**Amt der Oö. Landesregierung**
Direktion Umwelt und Wasserwirtschaft
Abteilung Wasserwirtschaft
4021 Linz • Kärntnerstraße 10-12

**Geschäftszeichen:**
**WW-2015-39947/84-DI**

**Gemeinde Neukirchen an der Enknach,**
**Flächenwidmungsplan Nr. 4, Änderung Nr. 70,**
**Örtliches Entwicklungskonzept Nr. 2, Änderung Nr. 24,**
**Stellungnahme Vorverfahren**
Bezug: RO-2025-223484/2-Ha

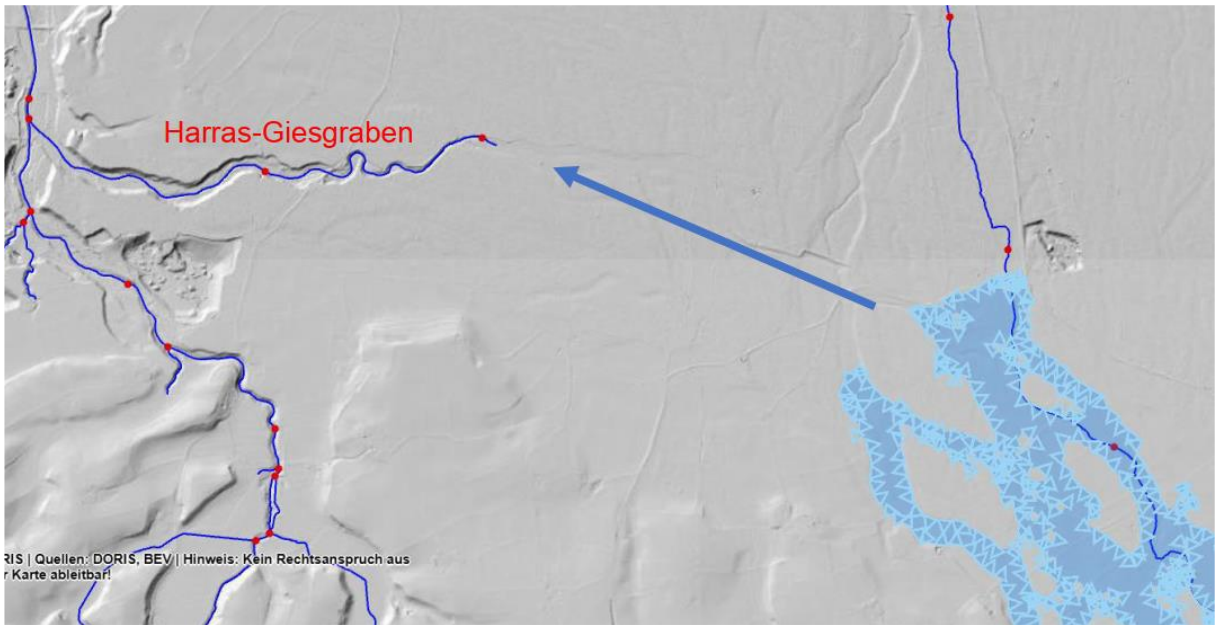
**<u>Schutzwasserwirtschaft (Gewässerbezirk Braunau):</u>**
**Hochwasser**
Die im Widmungsansuchen dargestellte Hochwasseranschlagslinie stammt aus dem Gefahrenzonenplan Enknach aus dem Jahr 1994. Dieser ist nicht mehr aktuell bzw. gültig. Für die Enknach liegt nunmehr der im Jahr 2023 kommissionierte Gefahrenzonenplan vor.
Für den Bereich Richtung „Harras Giesgraben“, in dem die gewünschten Umwidmungsflächen liegen, erfolgte im aktuellen Gefahrenzonenplan Enknach keine Ausweisung von Überflutungsflächen, da hier keine Gefährdung von Siedlungsbereichen zu beurteilen war/ist.

Die Ausweisung des 30- und 100- jährlichen Hochwasserabflussbereiches für den Widmungsbereich ist somit im Zuge der Grundlagenforschung vom Widmungswerber darzulegen. **Eine fachliche Beurteilung kann erst nach Vorliegen der aktuellen Hochwasserabflussbereiche erfolgen.**
